敦賀発電所1号炉

廃止措置計画変更認可申請/原子炉施設保安規定変更認可申請の
概要及び適合性等について

2020年1月14日
日本原子力発電株式会社

図 圧縮減容装置の使用に伴う放射性気体廃棄物の処理の概要図

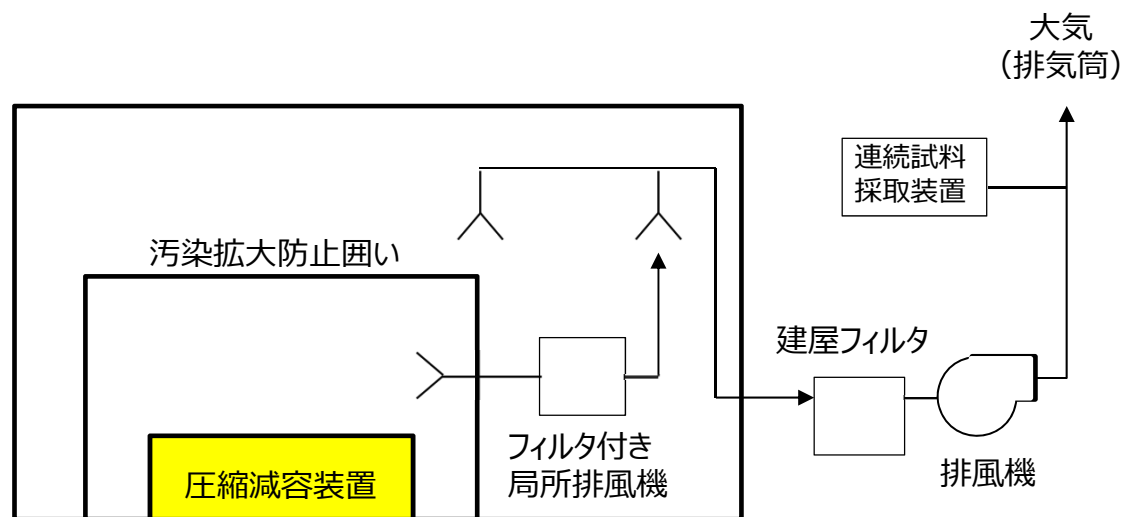
圧縮減容処理による周辺公衆への影響について、圧縮減容装置の操作により、廃棄物に付着した放射性物質が押し出される形で粒子状放射性物質として周囲に拡散するおそれがあるため、装置は汚染のおそれのある管理区域内に設置し、汚染拡大防止囲いにて囲ったうえで、内部の空気をフィルタ付き局所排風機により浄化しながら排気することにより、装置周囲への放射性物質による汚染の拡大を防止する。

また、管理区域内の空気は、フィルタを備えた換気設備により浄化しながら排気するため、発電所周辺への拡散は防止できることから、周辺公衆への影響を考慮する必要はない。

図中の圧縮減容装置以外の汚染拡大防止囲い等一式は、廃止措置計画図 8－1～3 に示す原子炉本体等解体準備期間、原子炉本体等解体期間及び建屋等解体期間の放射性気体廃棄物の処理フローと同様である

(参考) 圧縮減容装置の概要①

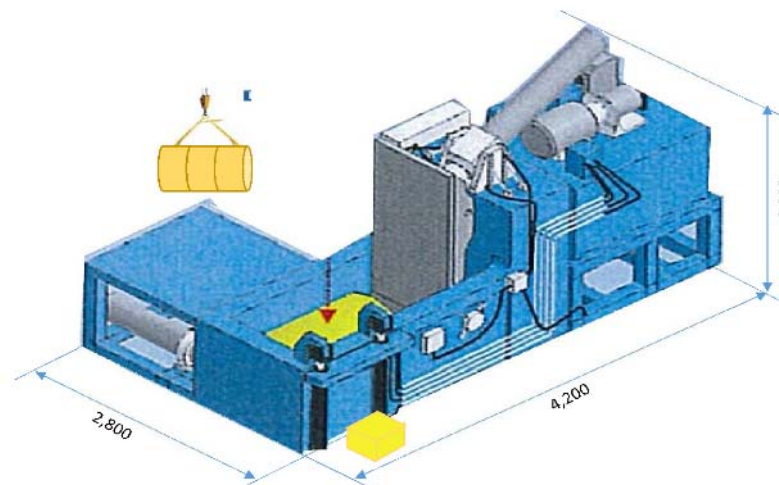
今回導入を計画している圧縮減容装置の仕様イメージは以下の通り。

項目	仕様イメージ
種類	油圧式
処理能力	中押しシリンダ : 3.14MN (320t) 横押しシリンダ : 1.53MN (156t) 蓋押しシリンダ : 0.50MN (51t) ゲートシリンダ : 0.78MN (80t)
主要寸法	4,200mm×2,800mm×2,200mm (高さ)
主要材料	圧縮金型 : スウェーデン鋼 HARDOX400
個数	1台

(参考) 圧縮減容装置の概要②

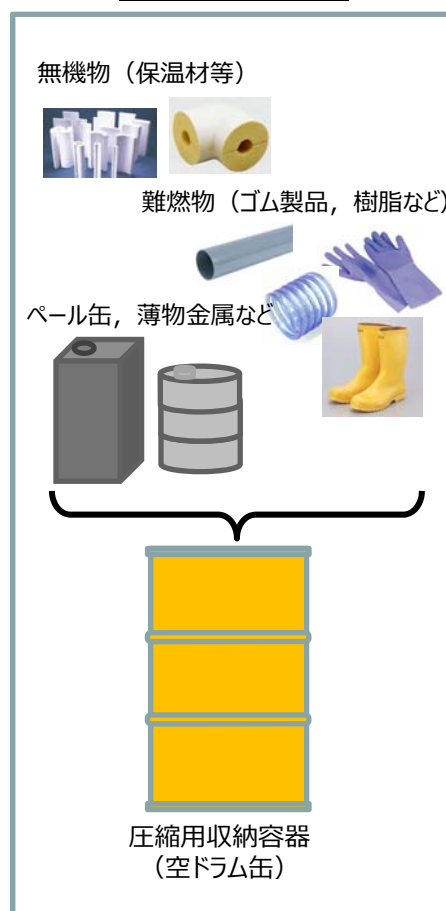
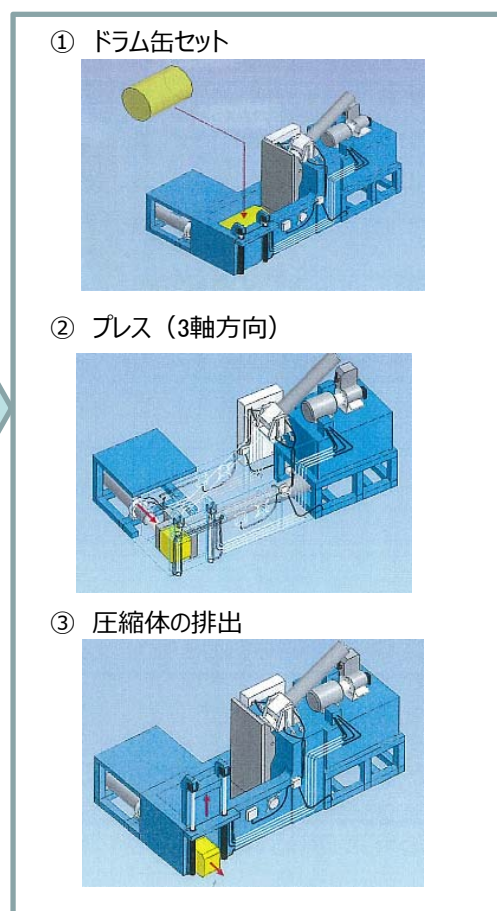
- 貯蔵庫に保管されている廃棄物のうち、無機物（保温材等）、難燃物（ゴム製品等）及び軽量金属等について、今回導入予定の圧縮減容装置を用いて圧縮減容処理を行う。
- 作製した圧縮体をドラム缶に収納し、モルタル充填装置を用いて充填固化処理を行う。
